Projet Moyenne et Basse Romanche **Compte rendu atelier n°2 à Saint** **Barthélémy de Séchilienne :**

**Date : 22 juin 2010 à 19h00 – Salle du Conseil Municipal à Saint
Barthélémy de Séchilienne**

Q6 - Préciser quelle sera la hauteur moyenne de la digue rive droite au niveau de la déviation en fonction du nouveau calage de la voirie.

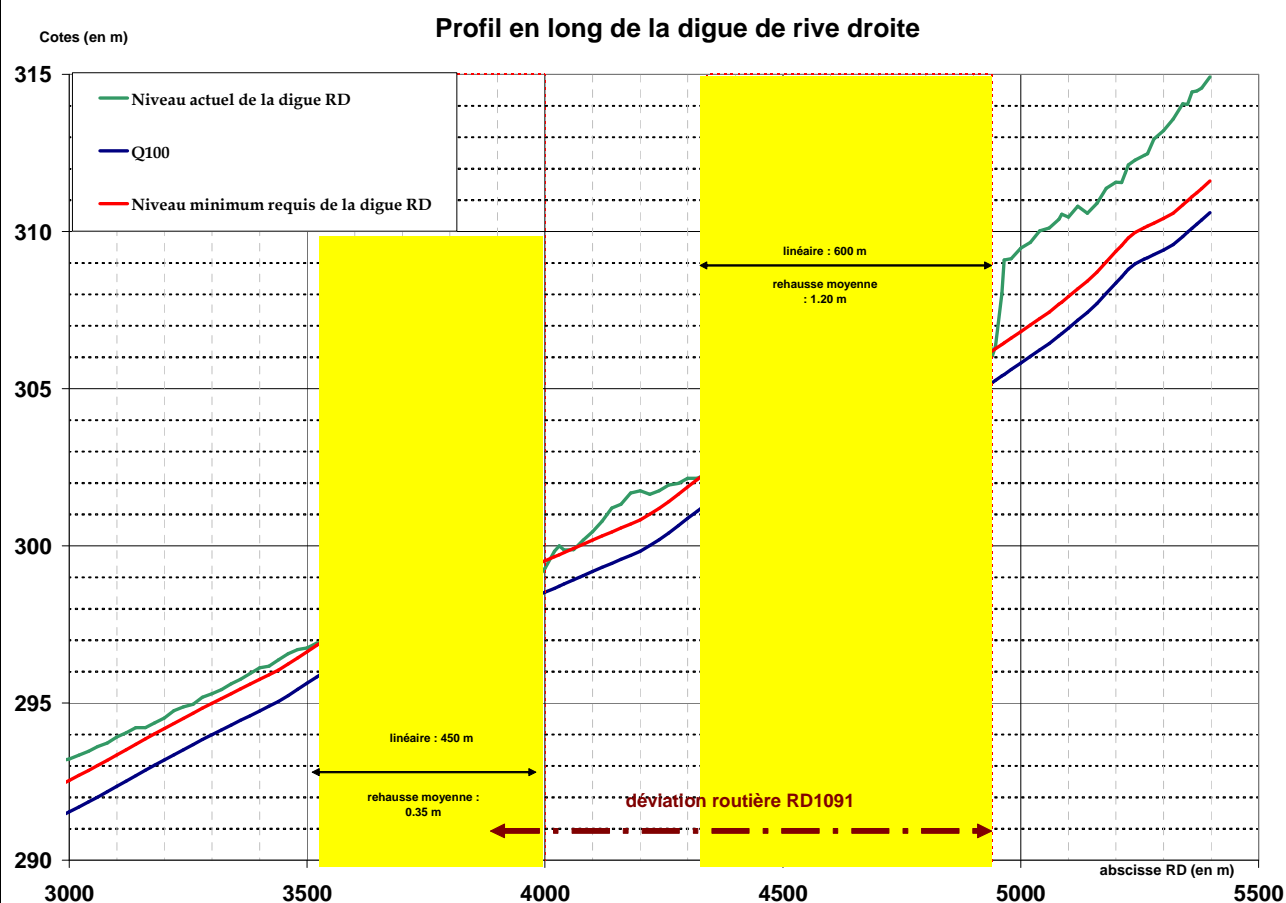
M. Alessandri demande pourquoi la rehausse de la digue varie de 0.35 m à 1.20 m. M. Monier explique que c'est la route qui va faire le calage de digue et qu'une marge d'1 m est prise (revanche) par rapport au niveau d'eau en crue centennale.

M. Alessandri complète en demandant les travaux prévus en rive gauche, si une rehausse d'1 m est réalisée en rive droite. M. Monier répond que le niveau de protection sera identique pour les habitations des deux côtés.

M. Grosjean demande quel sera le phasage des travaux entre la route puis la protection de la digue. M. Monier répond que ces travaux seront simultanés puisque la route sera conçue comme une digue.
